第 四 案：變更將軍（漚汪地區）都市計畫（公共設施用地專案通盤檢討）案

決 議：除下列各點意見外，其餘准照專案小組初步建議意見通過（詳附錄）。

【附錄】專案小組初步建議意見

附圖 變更案第 3-6 案修正方案示意圖

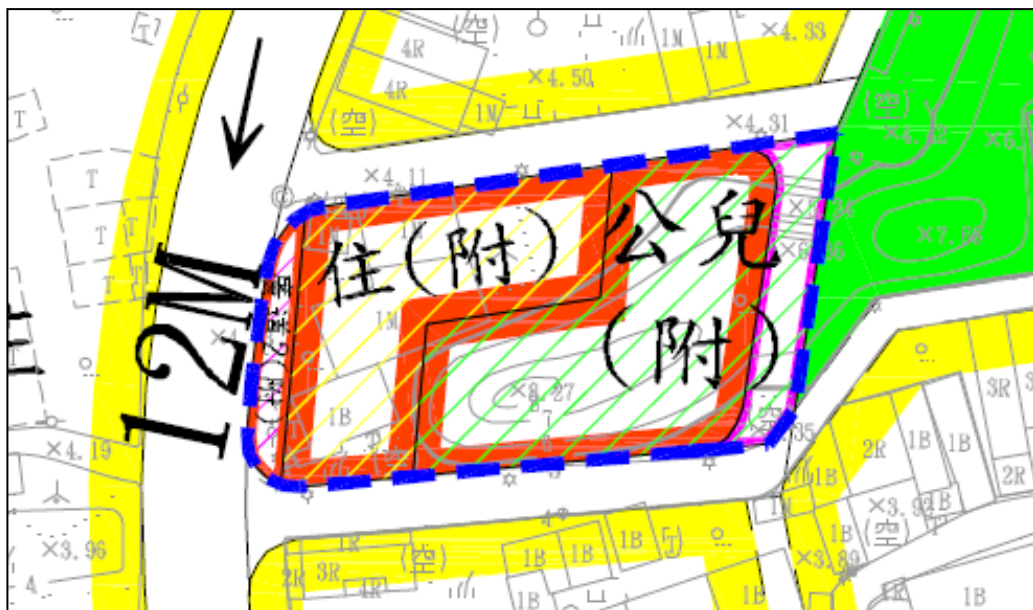
一、變更案第 3-6 案：考量西側現況道路寬度大於計畫道路，為維持既有通行功能，配合現況部分調整為廣（道）用地（詳附圖）。

圖 3 變更案第 3-5 案修正方案示意圖

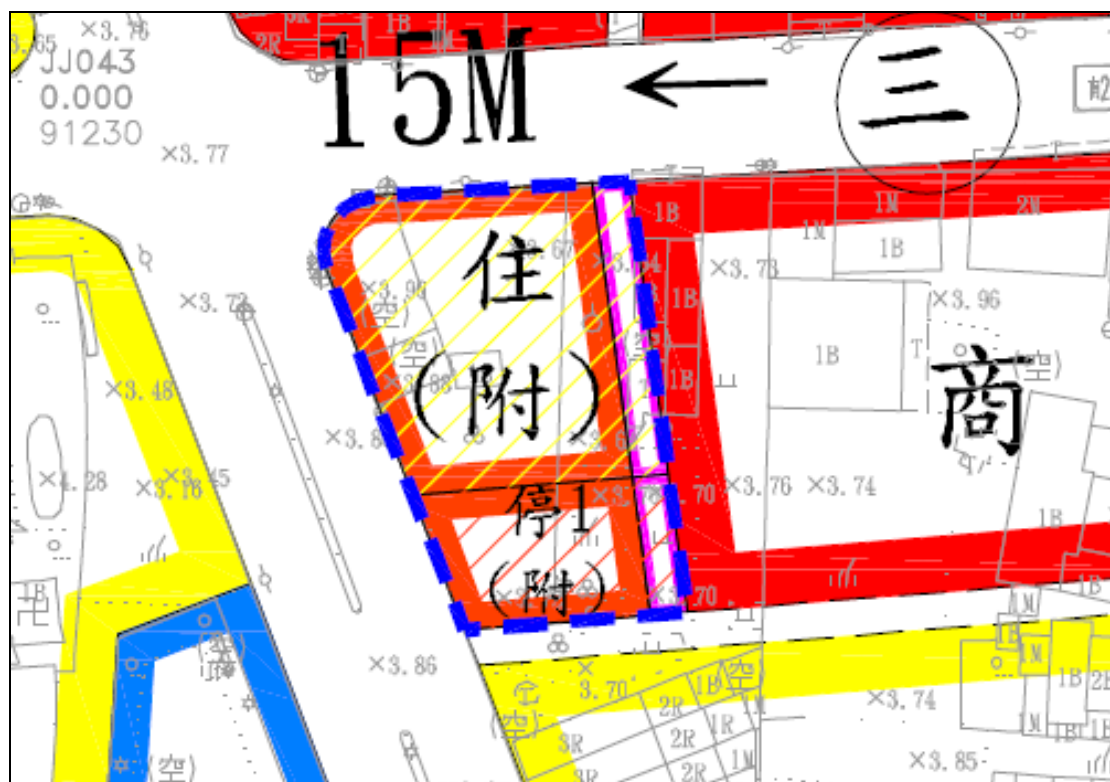
編號	變更位置	變更內容		變更理由	備註	專案小組 初步建議意見
		原計畫	新計畫			
			道路用地(附) (0.02公頃)	道路，並配合劃設迴車道。 3. 東側現況已有既成道路往北通往區道南20，為保留該既成道路之通行功能及重劃配地需求，東側4公尺人行步道拓寬為6公尺廣(道)用地。		側住宅聚落未能涵蓋，考量公(兒)3區位較適中，部分調整為兒童遊樂場用地，以確保公共設施服務品質。 3. 依調整後住宅區街廓深度，南側計畫道路及東側廣(道)用地已足供重劃配地及工程接管需求，西側4公尺人行步道用地尚無納入跨區重劃範圍調整為計畫道路之必要性，且廢除後將影響二側土地指定建築線權益，故維持原計畫。
		人行步道用地 (0.05公頃)	廣場用地兼供道路使用(附) (廣(道)1) (0.02公頃)			
			道路用地(附) (0.02公頃)			
			附帶條件： 以市地重劃方式開發。			
3-4	公(兒)4	鄰里公園兼兒童遊樂場用地 (公(兒)4) (0.20公頃)	住宅區(附) (0.19公頃)	1. 公(兒)4與公園用地服務圈範圍重疊，另東側4公尺人行步道廢除尚不影響指定建築線，故予以解編。 2. 考量重劃配地及進出需求，西側4公尺人行步道拓寬為6公尺計畫道路，並配合劃設迴車道；另西北側未開闢計畫道路併同納入重劃範圍取得開闢。		建議准照公展草案通過。
			道路用地(附) (0.01公頃)			
		人行步道用地 (0.05公頃)	住宅區(附) (0.03公頃)			
			道路用地(附) (0.02公頃)			
		道路用地 (0.03公頃)	道路用地(附) (0.03公頃)			
3-5	停1	停車場用地 (停1) (0.09公頃)	住宅區(附) (0.09公頃)	停1現況未開闢，經停管處評估已無使用需求，故予以解編。		1. 建議修正後通過(詳圖3)。 2. 考量停1位市中心且周邊鄰近商業區，部分保留作為停車場
			附帶條件： 以市地重劃方式開發。

圖 4 變更案第 3-6 案修正方案示意圖

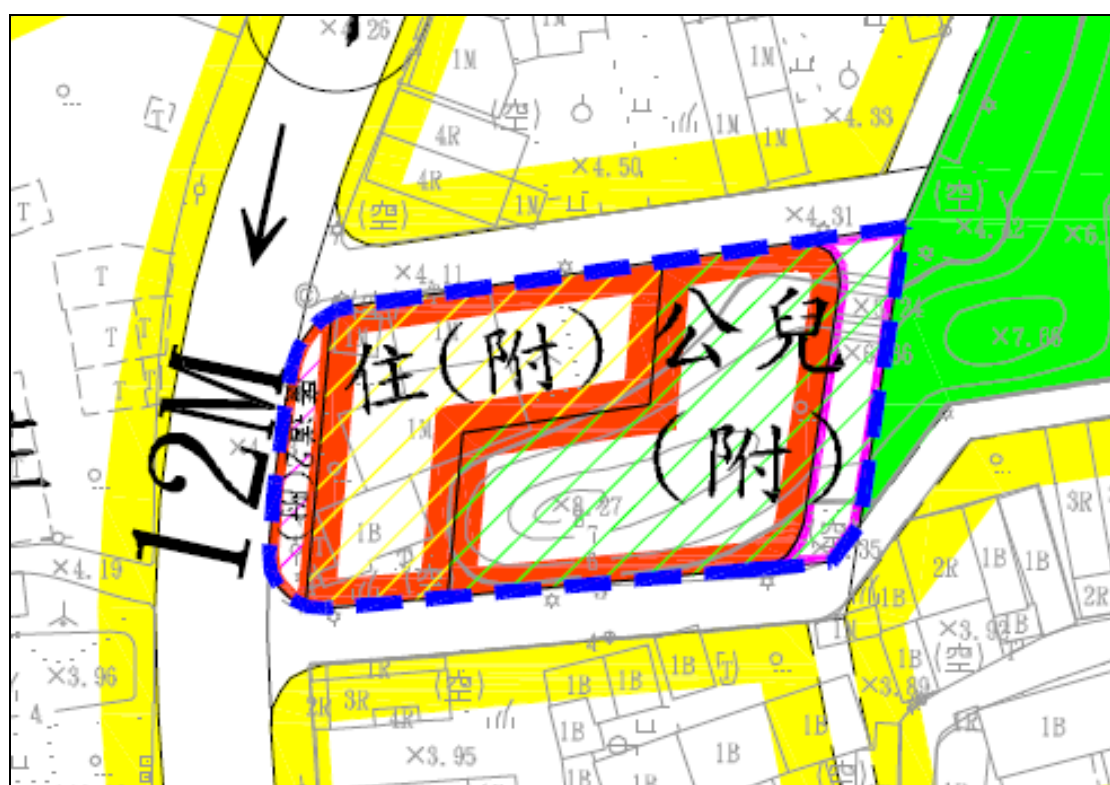
編號	變更位置	變更內容		變更理由	備註	專案小組初步建議意見
		原計畫	新計畫			
						用地，另周邊計畫道路亦可提供路邊停車，適度補充停車空間。 3. 東側4公尺人行步道用地現況尚未開闢，考量廢除尚不影響道路系統完整性及二側指定建築線，予以解編為住宅區，納入跨區重劃範圍。 4. 計畫書之圖5-8文字說明誤植，請修正。
3-6	停2	停車場用地(停2) (0.19公頃)	公園用地(附) (0.21公頃)	1. 停2現況未開闢，且緊鄰之公園用地(飛砂崙公園)現況已開闢並規劃二處停車空間。考量停2地形起伏大，調整為公園用地。 2. 東側之8公尺計畫道路現況為公園使用，併同調整為公園用地。		1. 建議修正後通過(詳圖4)。 2. 為利地主原位次分配，配合現況及地形將西側地勢平坦部分調整為住宅區。 3. 依陳情人意見，現況有二棵老樹，請配合老樹位置調整公園用地範圍。
		道路用地 (0.02公頃)	附帶條件： 以市地重劃方式開發。			
3-7	新增市地重劃範圍	-	跨區市地重劃範圍 (1.1599公頃)	計畫區內未徵收開闢之公共設施用地檢討變更，採跨區市地重劃方式辦理。		請於備註欄補充「變更案第3-1案至第3-6案應以跨區市地重劃方式辦理整體開發」。
4	綠1	綠地(綠1) (0.67公頃)	乙種工業區(附) (0.67公頃)			建議准照公展草案通過。
			附帶條件： 1. 變更後工業區容積率調降如下：建蔽率不得大於70%，容積率不

圖 5 變更案第 5 案修正方案示意圖

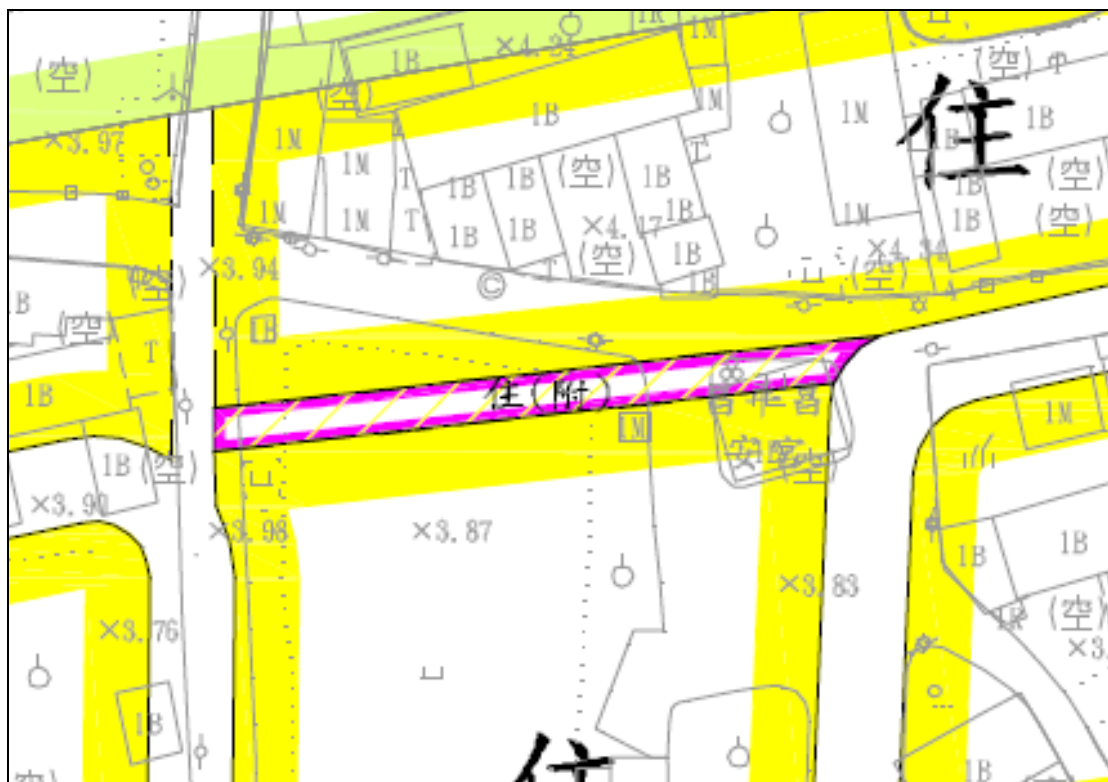
編號	變更位置	變更內容		變更理由	備註	專案小組初步建議意見
		原計畫	新計畫			
			得大於147%。 2. 如後續開發地主有增加容積率之需求，得於申請建照前完成繳交代金後恢復原容積，代金計算方式以自願捐贈變更後土地總面積30%作為公共設施用地，並以捐贈當期公告現值加四成換算為代金抵繳。			
5	「17-10M」計畫道路北側東西向及南北向4米人行步道	人行步道用地 (0.04公頃)	住宅區(附) (0.04公頃)	1. 該人行步道北側現況已有現有巷道供通行，且廢除尚不影響道路二側地主指定建築線權益。 2. 依「臺南市都市計畫區土地變更負擔公共設施審議原則」規定，狹長型公共設施以調降容積率辦理回饋。	變更範圍： 忠昌段439、440、440-1、604、605、609-1、610、610-2、626、626-1、626-2地號	1. 建議修正後通過(詳圖5)。 2. 西側南北向之4米人行步道現況為現有巷道，仍有通行功能，故維持原計畫。 3. 備註欄變更範圍漏植忠昌段609地號，請配合修正。
6	市2	市場用地(市2) (0.26公頃)	農業區 (0.26公頃)	市2現況未開闢，經市場處評估已無使用需求，故予以解編。		1. 建議修正後通過(詳圖6)。 2. 考量市2鄰近住宅區，且週邊住宅區現況多已開闢，予以解編為住宅區，納入變更案第3案跨區重劃辦理。 3. 配合重劃配地及工程接管需求，新增6公尺計畫道路。另為儘量降低公共設施用地負擔

圖 7 人陳案第 7 案修正方案示意圖

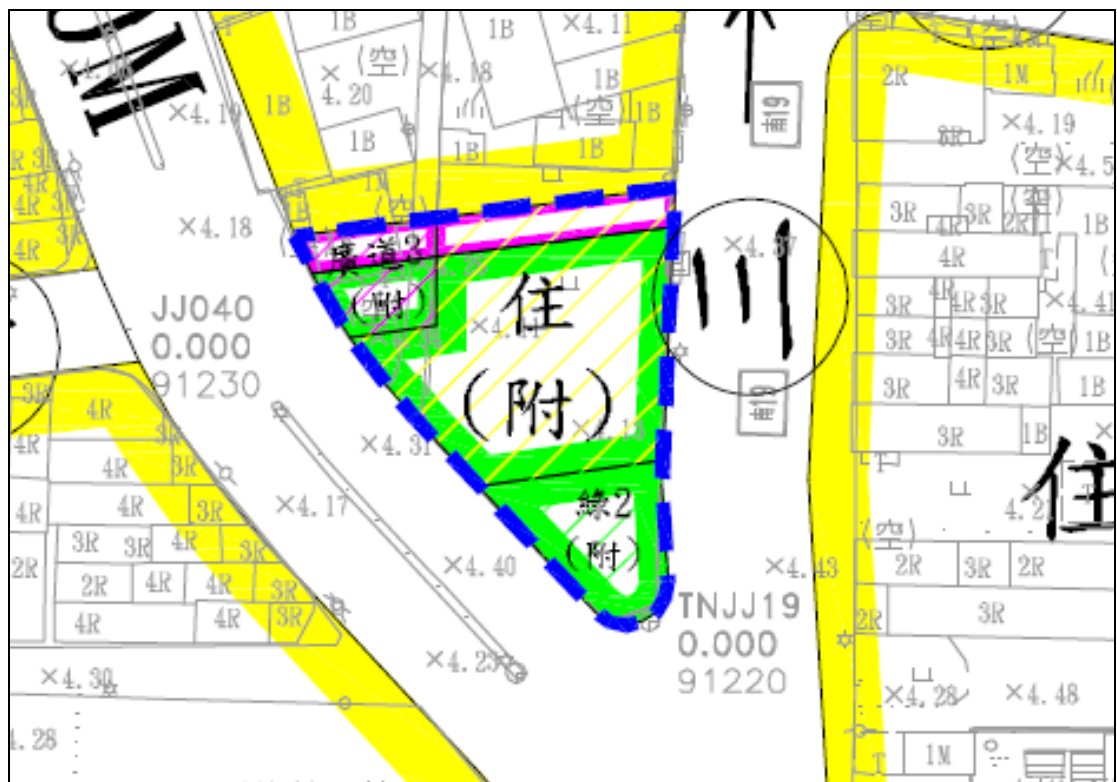
三、人陳案第 7 案：准照專案小組建議修正方案通過，爰北側廣（道）用地係配合既成道路通行需求劃設，未來辦理重劃工程規劃設計時，應妥予考量路口銜接及進出動線之交通安全。

編號	陳情人及位置	陳情理由	建議事項	專案小組初步建議意見
				將綠地用地(綠2)解編，建議將路口部分劃設為視距通透之公共設施用地，以維行車安全。 3. 北側 4 公尺人行步道用地現況尚未開闢，考量廢除尚不影響道路系統完整性及指定建築線，予以併同解編。 4. 變更範圍北側現況有既成道路，為維持原有通行功能，部分調整為廣(道)用地。
8	林○坤等 2 人 西華段 697-4 地號	陳情該地號 697-4 屬於民國 68 年以前規劃為 3 米或 4 米道路用地，有鑑於 102 年 11 月 29 日台內營字號 10203489291 號函，監察院於 102 年 5 月 9 日審議通過，如逾 3 年或 40 年仍不取得使用，表示該無公共設施用地保留的必要。	請政府能將這東西向橫跨此區域道路廢除，讓我們所擁有的土地能有較完整的區塊。	建議未便採納。 理由： 1. 涉及變更案第 3-5 案。 2. 西華段 697-4 地號位屬 4 公尺人行步道用地。 3. 該人行步道用地延伸至商業區，考量道路系統完整性且廢除將影響二側指定建築線，予以維持原計畫。
9	陳○忠 忠昌段 608、609、 609-1、610 地號	民所有土地座落於台南市將軍區忠昌段 608、609、609-1、610 等地號，因收到貴局之(土地所有權人意願調查表)發現函附變更第 5 案變更內容表(公展草案)備註其變更範圍：609 地號未登錄在案，因此內容為公展草案，恐日後有疑慮造成貴局之困擾，特立此書懇請貴局予以補上此筆地號。檢附相關文件予以核備，請查照，實感德便。		建議酌予採納。 理由： 1. 涉及變更案第 5 案。 2. 忠昌段 608、610 地號位屬住宅區，同段 609 地號位屬 4 公尺人行步道用地。 3. 公展草案備註欄位漏植忠昌段 609 地號，予以配合修正。
10	黃○村等 2 人 中社段 851-2、 853、866 地號	反對跨區重劃。	各區單獨重劃。	建議未便採納。 理由： 1. 涉及變更案第 3-2 案。 2. 中社段 851-2、866 地號土地位屬公(兒)2，同段 853 地號位屬道路用地。 3. 依內政部訂定「都市計
